RESOLUCIÓN N° 1592
SANTA FE, 18 SEP 2020

"HOSPITAL DE RAFAELA - ARQUITECTURA E INSTALACIONES ETAPA 2 – BLOQUE A - RAFAELA"

CIRCULAR ACLARATORIA N° 4 – CON CONSULTA

HRF.CE19

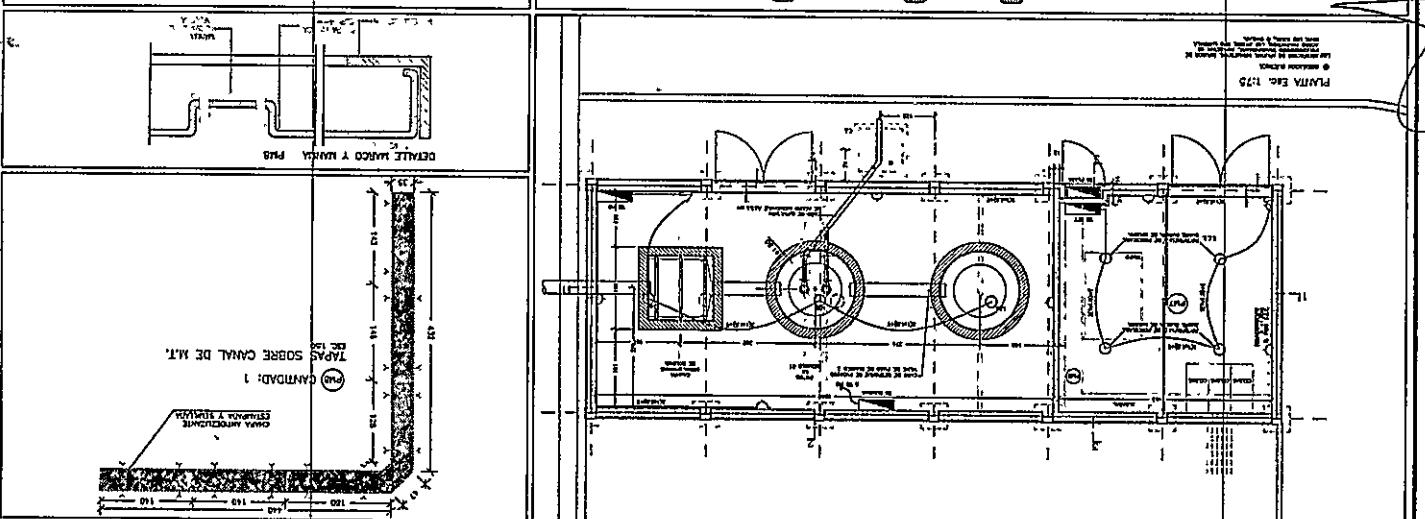
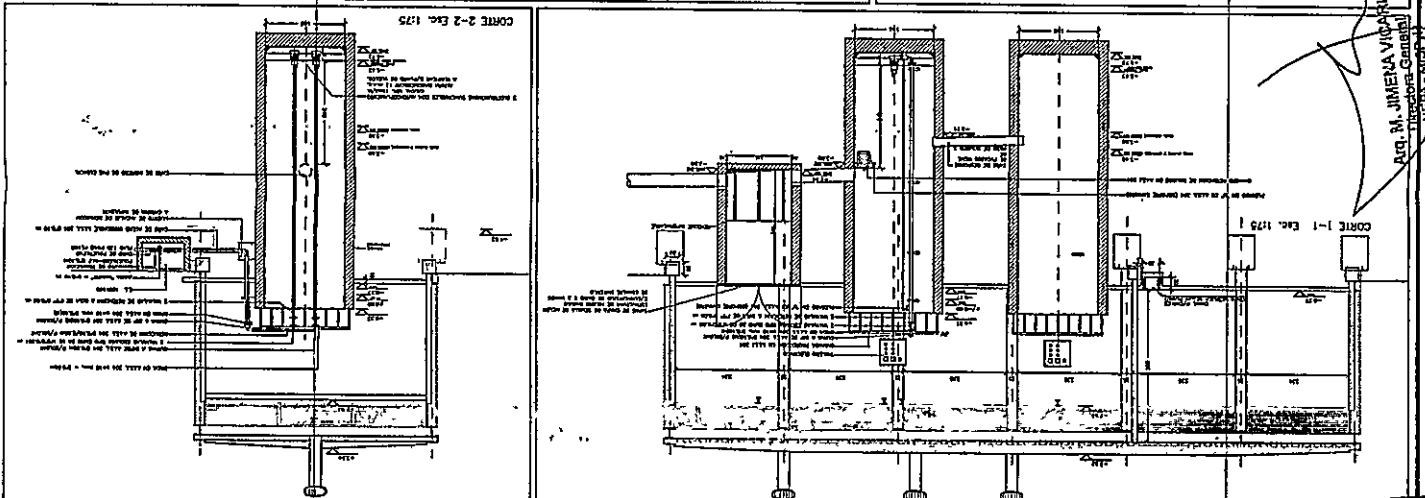
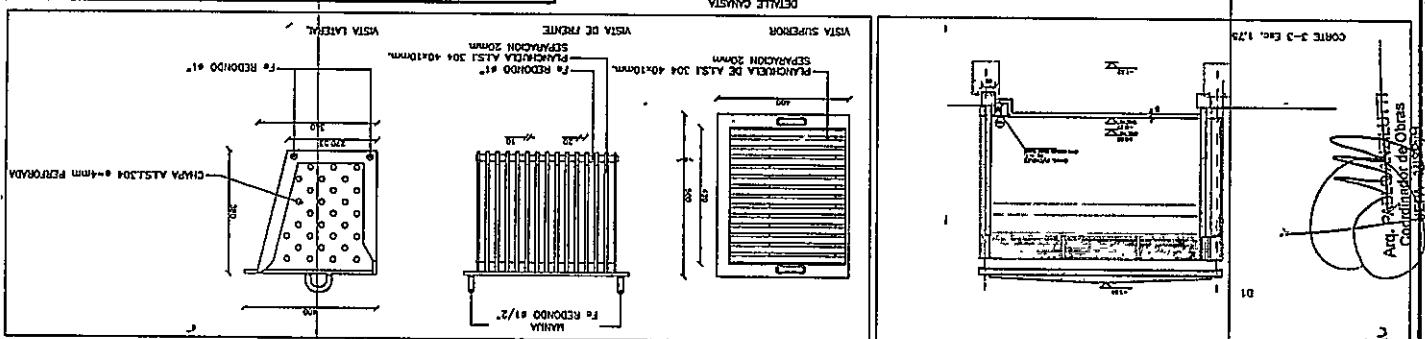
Por favor adjuntar plano de ubicación de SET y Pozos de bombeo detallado en PLANO HRFCE18, ya que los ejes de ubicación mencionados en el mismo no existen en plano general.

Indicar en qué ítem se deben cotizar los pozos de bombeo.

No queda claro si la Set se debe ejecutar completa: obra civil, con equipamiento (transf, celdas, tableros), puesta en marcha, de ser así detallar especificaciones técnicas de lo que se debe proveer. Confirmar en qué ítem se debe cotizar.

Ver plano HRF.IC01. Los pozos de bombeos están construidos y se deberá cotizar todo el sistema de bombeo. También está ejecutado el revestimiento exterior de rejas tipo Technos. La SET NO debe ser cotizada ya que no se realizará en esta etapa.

Ver plano adjunto de detalle HRF.CE19
